IRSN
INSTITUT DE RADIOPROTECTION
ET DE SÛRETÉ NUCLÉAIRE

AVIS IRSN N° 2024-00141

Objet : EDF – REP – Analyse approfondie de l'événement survenu sur le réacteur n° 1 du CNPE de Paluel le 18 août 2021 – Dépressurisation du circuit primaire par ouverture de deux soupapes SEBIM® du pressuriseur ayant mené à la mise en service de l'ISBP.

Schéma de la configuration durant l'intervention de remplacement de la tête de détection sous bouchon de glace de la soupape de protection

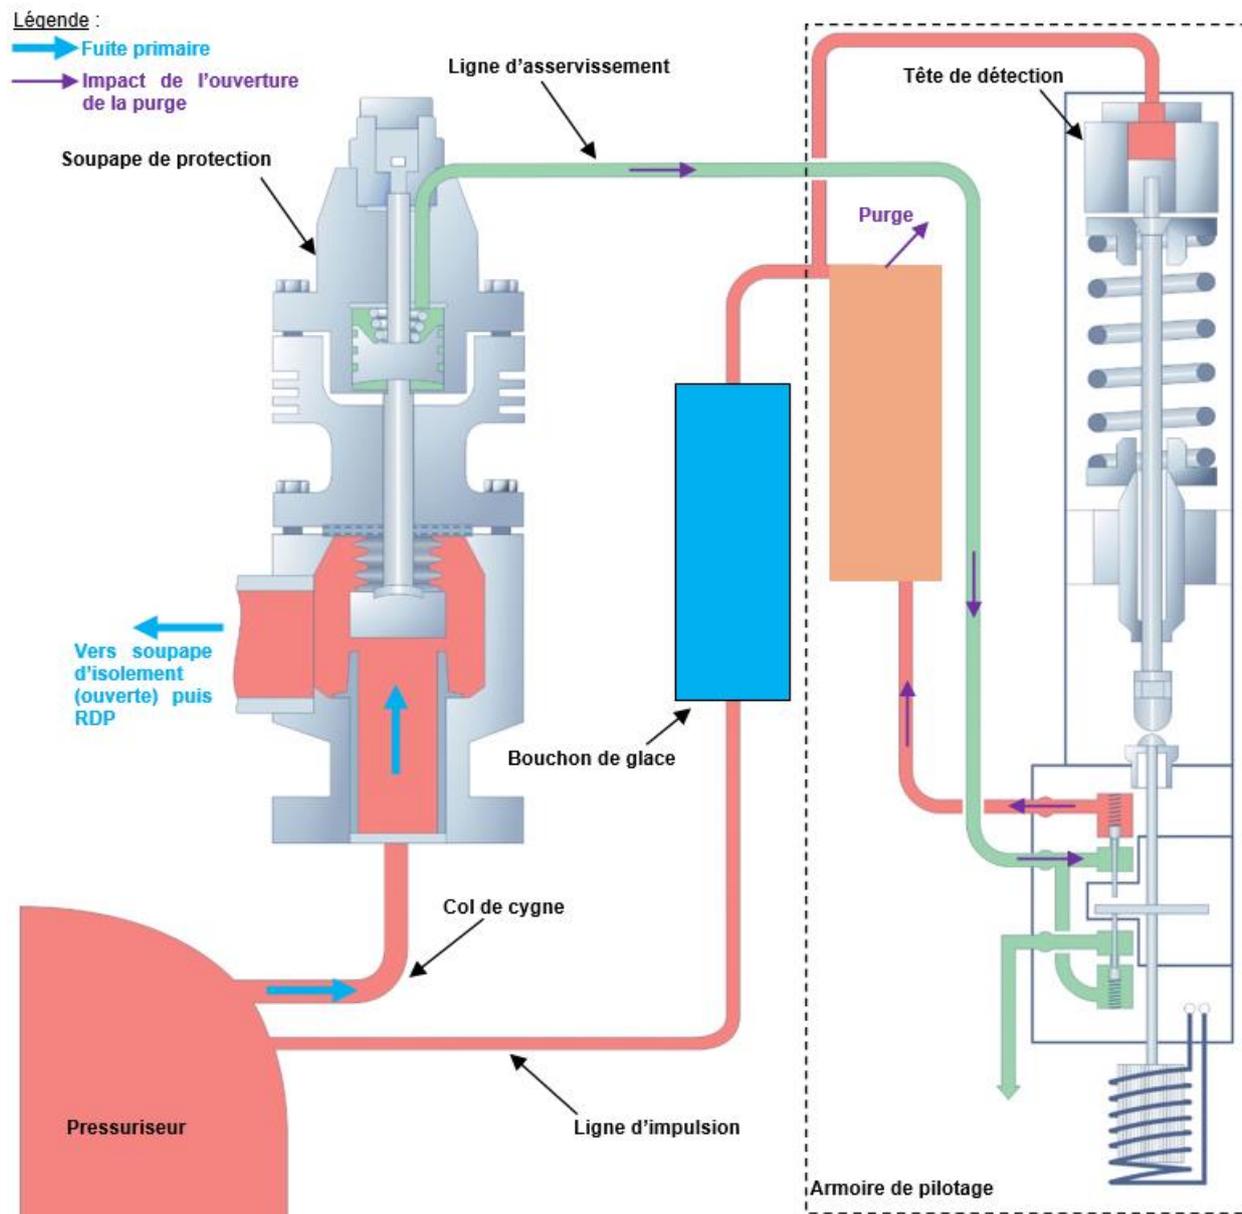
Le 18 août 2021, des bouchons de glace ont été réalisés sur les lignes d'impulsion des deux soupapes de protection afin de mettre hors pression les têtes de détection en vue de l'activité sur les soupapes SEBIM® du circuit primaire (cf. schéma en Annexe 1). Toutefois, ces bouchons de glace n'isolent le détecteur-pilote que de la pression du circuit primaire prise sur le pressuriseur via la ligne d'impulsion, alors qu'il existe deux connexions au circuit primaire (par la ligne d'impulsion et par le col de cygne).

En début d'intervention, les lignes d'impulsion ont été vidangées par l'ouverture de purges situées dans les armoires de pilotage (cf. schéma en annexe 1). Cette action a conduit à l'ouverture non-prévue des deux soupapes de protection. Or, dans cet état du réacteur, les soupapes d'isolement sont déjà ouvertes. L'ouverture des soupapes de protection, alors que les soupapes d'isolement étaient ouvertes, a conduit à la perte de l'eau du circuit primaire au travers des deux soupapes d'isolement via le col de cygne vers le RDP.
